Re: PI.-EXXONMOBIL UPSTREAM RESEARCH COMPANY.-Solicitud de
Patente de Invención en Fase Nacional PCT para "PROCESO DE
LICUEFACCIÓN DE GAS NATURAL PARA GNL".-Clase F25J 1/00.-
Expediente número 08-006.197.-

2. Con el fin de responder las objeciones expuesta por el señor Examinador en su Concepto Técnico correspondiente al Oficio No. **1947** con respecto a la claridad de los capítulos descriptivo y reivindicatorio y el Nivel Inventivo de la solicitud en estudio, me permito dirigir su atención a las siguientes modificaciones y argumentos técnicos por medio de los cuales se superan completamente dichas objeciones y se demuestra la patentabilidad de la solicitud.

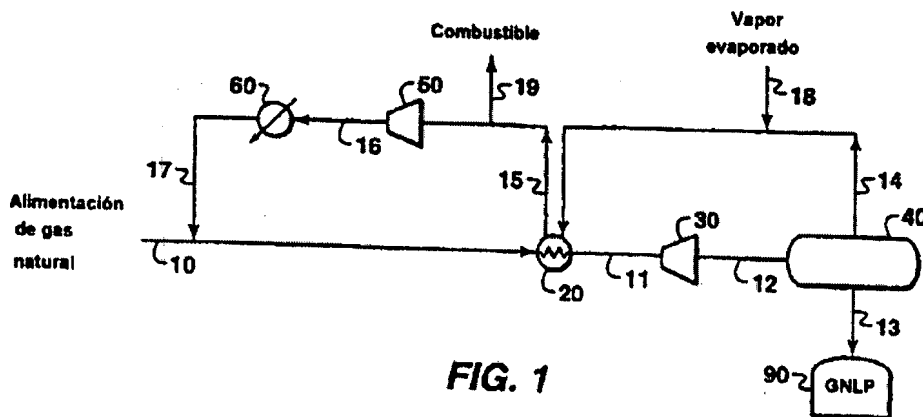
Para comenzar, me permito señalar que el documento D1 revela un proceso para licuar gas natural, en el que una corriente de gas de alimentación rica en metano (10) se enfría en un intercambiador de calor (20) formando la corriente de alimentación enfriada (11) que posteriormente es expandida en al menos un medio de expansión (30), el cual licua al menos una porción de la corriente (11) produciendo la corriente (12). Dicha corriente (12) es llevada a un separador de fases convencional (40) que produce una corriente líquida producto (13) (que es GNLP) y una corriente de vapor de cabeza (14). Seguidamente, la corriente de vapor (14) se hace pasar a través del intercambiador de calor (20) en el que la corriente de vapor (14) enfría la corriente de alimentación (10), convirtiéndose la corriente de vapor (14) en la corriente de vapor (15). A continuación, la corriente de vapor (15) se comprime a través de al menos un compresor (por ejemplo, compresor (50)) para formar la corriente de gas comprimida (16) que se enfría en el intercambiador de calor (60), produciendo así la corriente de vapor enfriada (17) que se combina con la corriente de alimentación (10) para su reciclado (ver líneas 26 a 61 de la página 5 de D1). Dicho proceso de licuefacción de D1 se muestra en la figura 1 de esa referencia, la cual se presenta a continuación:

A este respecto, me permito señalar que el proceso de D1 no enseña ni sugiere que en el proceso general descrito en la figura 1 de este documento, antes de pasar el gas refrigerante (14) por el intercambiador (20) se realice:

En contraste con lo anterior, el proceso del documento D1 toma la corriente de vapor (14) y la pasa inmediatamente a través del intercambiador de calor (20) para enfriar de manera indirecta la corriente de alimentación (10) (ver figura 1 y líneas 26 a 61 de la página 5 de D1). **Para la persona versada en la materia será evidente que tales etapas del proceso de D1 no conllevan la obtención de un refrigerante expandido, enfriado; y que las etapas posteriores realizadas a la corriente de vapor (14), (15), (16) y (17), como comprimirla a través de al menos un compresor (por ejemplo, compresor (50)), enfriarla en el intercambiador de calor (60) y combinarla con la corriente de alimentación (10) para su reciclado (ver líneas 26 a 61 de la página 5 de D1), no tienen nada que ver con proporcionar un**

FIG. 3

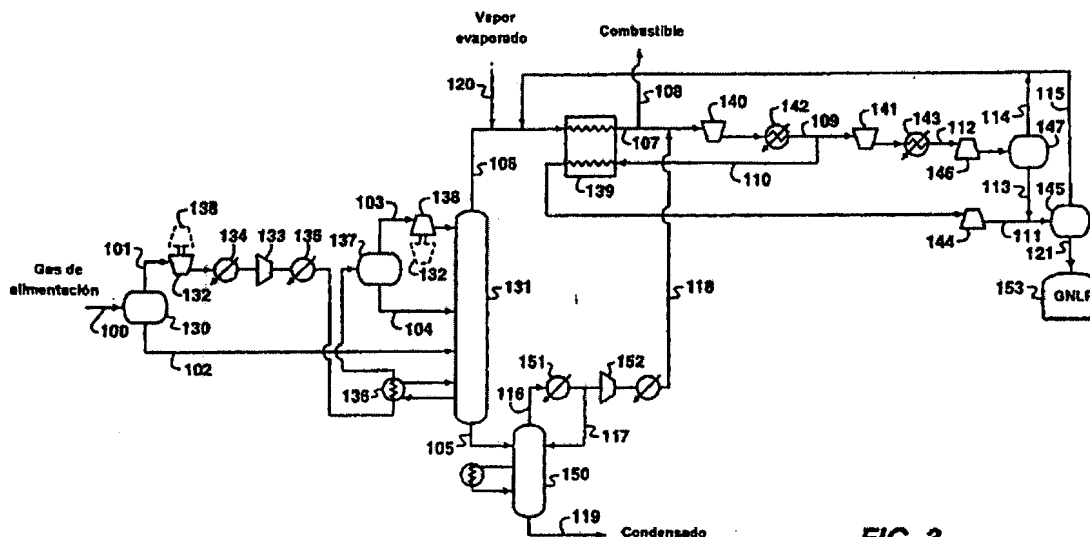
De manera similar, el proceso revelado en la figura 3 de D1 muestra que las corrientes de vapor de cabeza (114) y (115) son combinadas con la corriente de vapor de cabeza (106) para ser recicladas, y una parte de la corriente de vapor de

cabeza (116) es enfriada en el intercambiador (151), comprimida en el compresor (152) y enfriada nuevamente para formar la corriente (118) que es combinada con la corriente (107) para su posterior licuefacción. Sin embargo, **ninguna de estas corrientes de vapor de cabeza (114), (115) o (116) es utilizada para realizar intercambio indirecto de calor con la corriente (116) a fin de incrementar la eficiencia de dicho proceso**, el cual se muestra a continuación:

**FIG. 1**

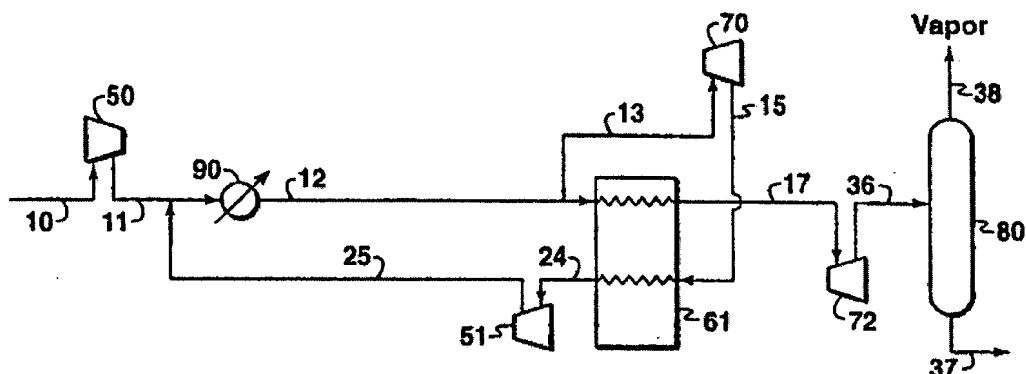
En dicho proceso de D2, una corriente de alimentación de gas natural (10) es presurizada a través de un compresor (por ejemplo el compresor (50)) para lograr una presión por encima de 11.000 kPa formando la corriente de gas comprimido (11), dicha corriente (11) se enfría a través del enfriador (90) formando la corriente de gas (12). A continuación se extrae de la corriente (12) una primera fracción (13) que se expande entrópicamente a través del medio de expansión (70), produciendo con esto una corriente enfriada (15) que por lo menos parcialmente es gas licuado, dicha corriente (15) se lleva al intercambiador de calor (61) formando la corriente (24), la cual se comprime por medio del compresor (51) para formar la corriente (25) que es combinada con la corriente (11) para ser reciclada. La segunda fracción (17) de la corriente (11) se expande subsecuentemente en el expansor (72), para licuar por lo menos parcialmente dicha segunda fracción (17), formando así la corriente (36) que es llevada al separador de fase (80) para la corriente de gas natural licuado (37) del vapor de cabeza (38) (ver resumen y desde la línea 24 de la página 11 hasta la línea 22 de la página 13). Dicho proceso de D2 se presenta a continuación:

(i) **El documento D2 comprime y enfría toda la corriente de gas de alimentación a una presión por encima de 11.000 kPa.**

A ese respecto, me permito señalar que tal como se mencionó anteriormente, el proceso de D2 revela que el primer paso a realizar es comprimir a través de un compresor (por ejemplo el compresor (50)) todo el gas de alimentación (10) a una presión por encima de 11.000 kPa. A continuación, la corriente de gas comprimido se enfría en el enfriador (90) formando la corriente de gas comprimido enfriado (12) de la que se toma la corriente (13) que se expande entrópicamente en el expansor (70) para enfriar el remanente de la corriente de gas de alimentación (corriente (12)).

Así las cosas, será evidente que el documento D2 es totalmente silencioso respecto a proporcionar la corriente de gas de alimentación a una presión menor a 6793.4 kPa (1 ,000 psia) tal como lo reclaman las reivindicaciones 1 y 21 ahora modificadas para la solicitud en estudio, ya que D2 revela que toda la corriente de gas de alimentación (10) debe ser comprimida a una presión por encima de 11.000 kPa.

Igualmente, en el proceso del documento D2 se enfría todo el gas de alimentación a través de un enfriador (90), lo cual no se realiza en los procesos de las reivindicaciones 1 y 21 ahora modificadas de la solicitud.
